## 改善箇所説明図②

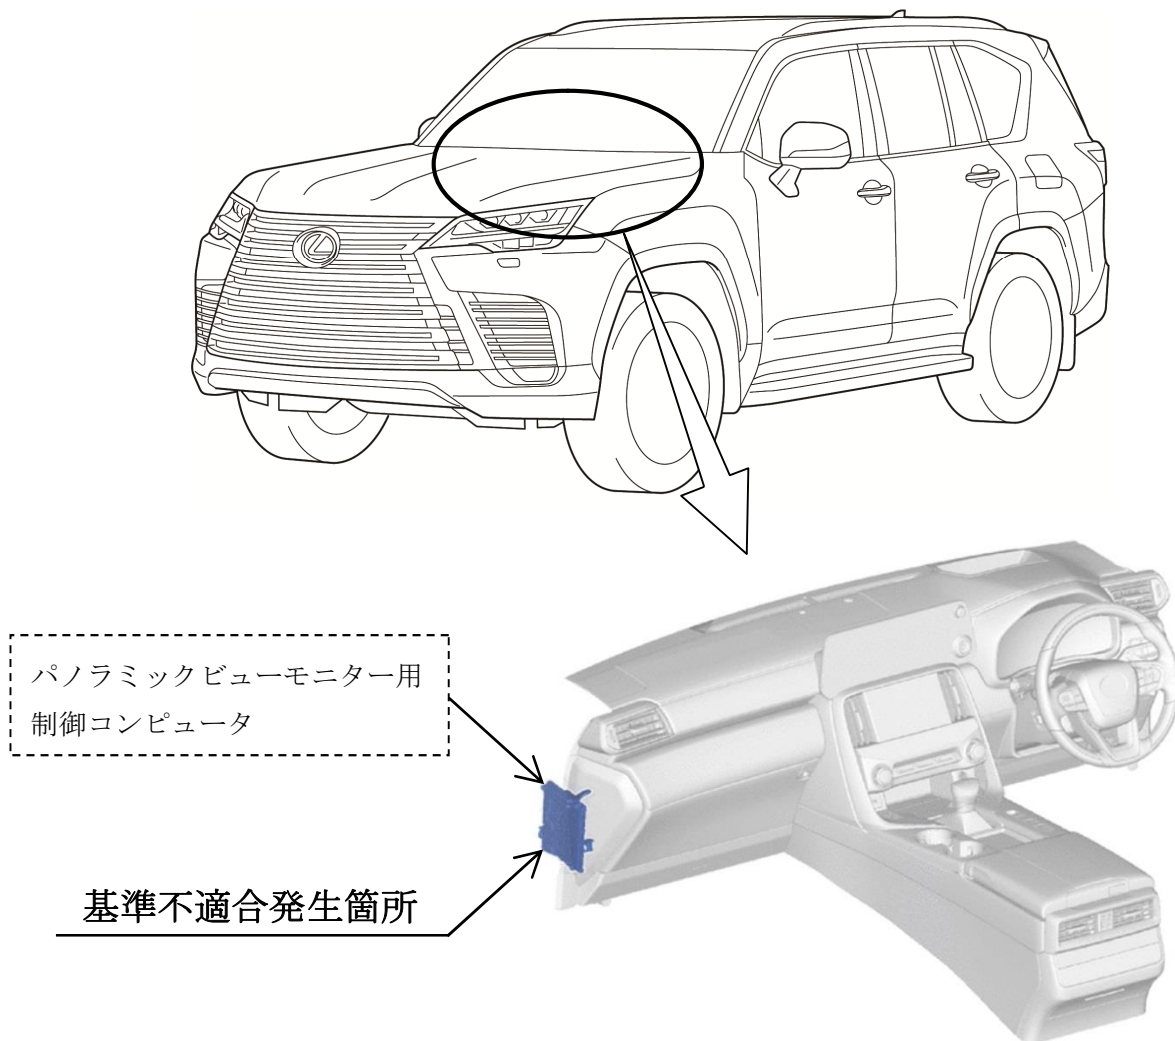
パノラミックビューモニターにおいて、制御プログラムが不適切なため、カメラ映像が映らず、車両周辺が確認できないことがある。そのため、保安基準第44条（後写鏡等の基準）に適合しないおそれがある。

全車両、パノラミックビューモニター用制御コンピュータのプログラムを対策仕様に修正する。

識別：改善済車両には、車台番号のハイフン後4桁目の下に黄ペイントを塗布する。
